## Skønsmandens erklæring

| Oversigt over klagepunkter:         | 1. Der er konstateret utæthed ved taget i tilbygningen.                                                                                                                                                                                                                                                                                                                                                                                                                                                        |

**Foto 5 visende ingen beskyttelse af bræddebeklædning mod gavl – underpap**

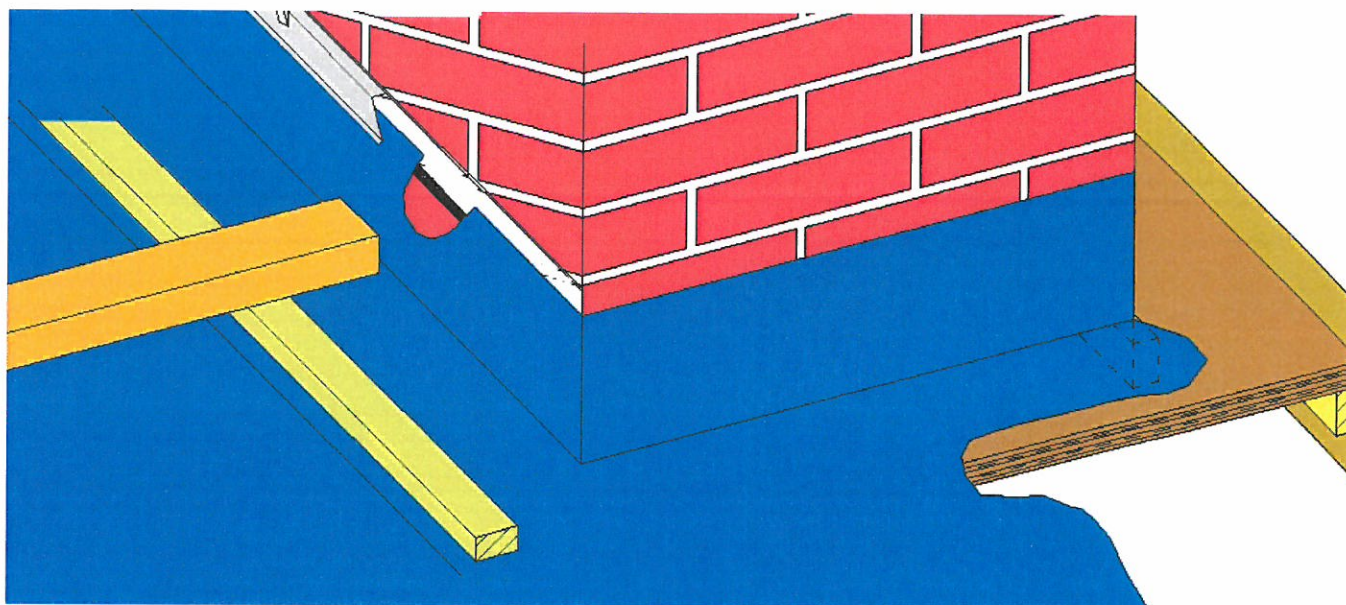
| <i>Klagepunkter:</i>                  | <i>Der kunne konstateres følgende:</i>                                                                                                                                                                                                                                                                                                                                                                                                                                                                                                                                                                                                                                                                                    |
|---------------------------------------|---------------------------------------------------------------------------------------------------------------------------------------------------------------------------------------------------------------------------------------------------------------------------------------------------------------------------------------------------------------------------------------------------------------------------------------------------------------------------------------------------------------------------------------------------------------------------------------------------------------------------------------------------------------------------------------------------------------------------|
| Ad 1. Der kunne konstateres følgende: | <p>Ved besigtigelsen kan det ses, at taget på udestuen fra 1999, er udført som en selvstændig konstruktion. Den er ikke ført ind i tagfladen på hovedbygningen. Den har derfor en separat østgavl, der støder op til tagrenden på hovedbygningen. Billede 3.</p> <p>Der er udført en zinkinddækning mod tagrenden, der skønnes ført op bag en underpap eller lignende på østgavlen, se billede 4.</p> <p>Der er ikke udført fornyet bræddebeklædning eller lignende på gavlen for at dække/beskytte underpappen. Billede 5.</p> <p>Indvendigt kan der ses vandskjolder på loftsbeklædningen i udestuen, ind mod hovedbygningen.</p> <p>Vandskjolder er på det sted, der svarer til det gamle tagudhæng, se billede 6.</p> |

| Klagepunkter:               | Der kunne konstateres følgende:                                                                                                                                                                                                                                                                                                                                                                                                                                                                                                                                                                                                                                                                                                                                    |
|-----------------------------|--------------------------------------------------------------------------------------------------------------------------------------------------------------------------------------------------------------------------------------------------------------------------------------------------------------------------------------------------------------------------------------------------------------------------------------------------------------------------------------------------------------------------------------------------------------------------------------------------------------------------------------------------------------------------------------------------------------------------------------------------------------------|
| Ad 1. Fejl og forsømmelser: | <p>Det er syn- og skønsmandens vurdering, at skadesteksten i tilstandsrapporten er korrekt.</p> <p>Den skulle bare ikke være slettet i allongen ud fra det arbejde, der er udført, idet syn- og skønsmanden vurderer, at der fortsat er nærliggende risiko for fugt/vandindtrængen ved den udførte inddækning mod tagrenden.</p> <p>Derudover burde der være nævnt i tilstandsrapporten, at der mangler en afslutning, gavlbeklædning eller lignende, idet en underpap ikke er beregnet som endelig klimaskærm.</p>                                                                                                                                                                                                                                                |

| Klagepunkter:               | Der kunne konstateres følgende:                                                                                                                                                                                                                                                                                                                                                                                                                                                                                                                                                                                                                                                                                                                                    |
|-----------------------------|--------------------------------------------------------------------------------------------------------------------------------------------------------------------------------------------------------------------------------------------------------------------------------------------------------------------------------------------------------------------------------------------------------------------------------------------------------------------------------------------------------------------------------------------------------------------------------------------------------------------------------------------------------------------------------------------------------------------------------------------------------------------|
|                             | <p>Der kan f.eks. vælges at etablere en svine-rygsløsning, hvor man hæver det midterste punkt (østgavlen) og etablerer 2 faste render med fald til begge sider af udestue. Den løsning benyttes bl.a. på bagsiden af skorsten m.m. (bilag A – vedlagt).</p> <p>De 2 nederste rækker bølge-tagplader skal nedtages og lægges i depot.</p> <p>Svineryggen opbygges i krydsfiner med fald til begge sider.</p> <p>Der brændes tagpap på og etableres ind-dækninger i nødvendigt omfang mod hovedbygningen og udestuen.</p> <p>Tagplader tilskæres og genmonteres.</p> <p>Det skønnes, der kan etableres fald til tagrenderne på udestuen.</p> <p>Der monteres bræddebeklædning på den eksisterende underpap på østgavlen – svarende til beklædning på vestgavlen.</p> |
